Verifica di conformità legislativa

COMUNE DI TALAMELLO - MUNICIPIO

COMUNE DI TALAMELLO - MUNICIPIO - Verifica di conformità legislativa

26-09-2022 07:42:51

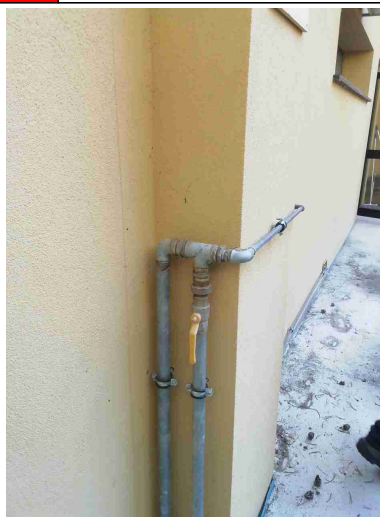
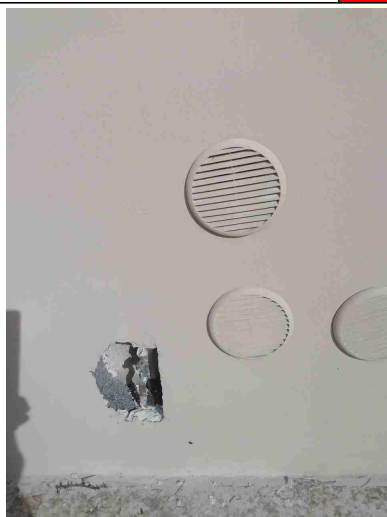
MUNICIPIO: installare cartellonistica indicante la valvola di intercettazione del metano

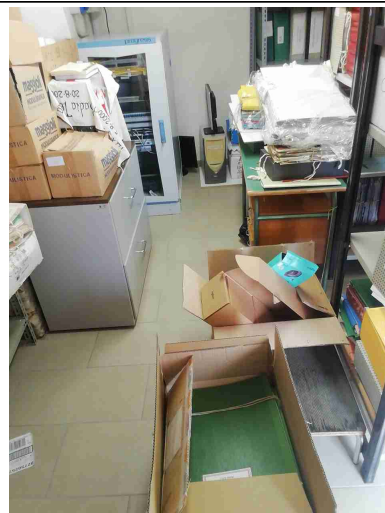
Segnalazione aggiuntiva n. 1	No	MUNICIPIO sottotetto e archivio corrente: eliminare il materiale cartaceo depositato a terra e limitare il quantitativo di carta sempre inferiore a 50 quintali

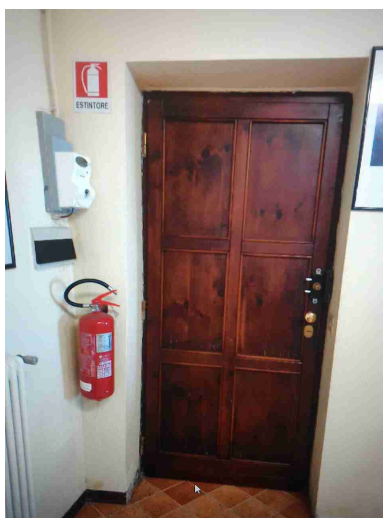
CUCINE scuola infanzia: manca cartellonistica indicante lo sgancio elettrico

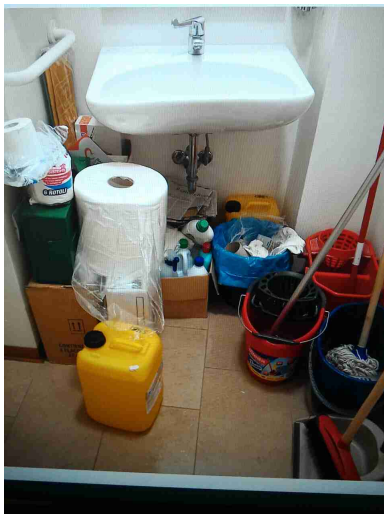
sede uff. tecnico: installare la cartellonistica indicante il pulsante di sgancio elettrico
